RESOLUCIÓN No. 00568

POR LA CUAL SE OTORGA PERMISO DE OCUPACIÓN DE CAUCE Y SE TOMAN OTRAS DETERMINACIONES

LA SUBDIRECCIÓN DE CONTROL AMBIENTAL AL SECTOR PÚBLICO DE LA SECRETARÍA DISTRITAL DE AMBIENTE

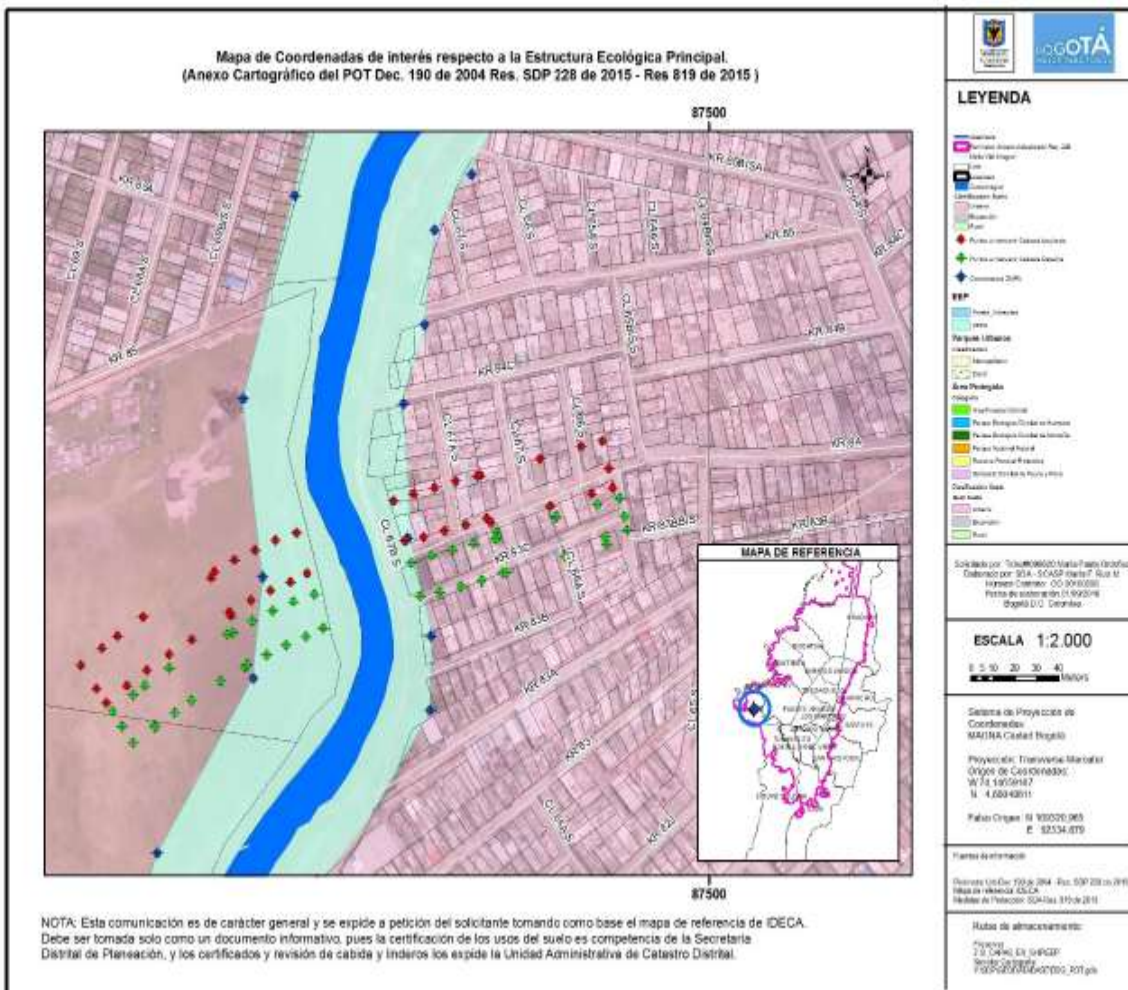
La ubicación de las coordenadas suministradas para los puntos donde se realizarán las excavaciones y demás obras fueron verificadas a través del Sistema de Información Geográfica de la Secretaría Distrital de Ambiente. De acuerdo con la cartografía obtenida, todas las intervenciones se encuentran dentro del perímetro urbano de la ciudad de Bogotá D. C. y se localizan en el Corredor Ecológico de Ronda (CER) del río Tunjuelo (Figura 1).
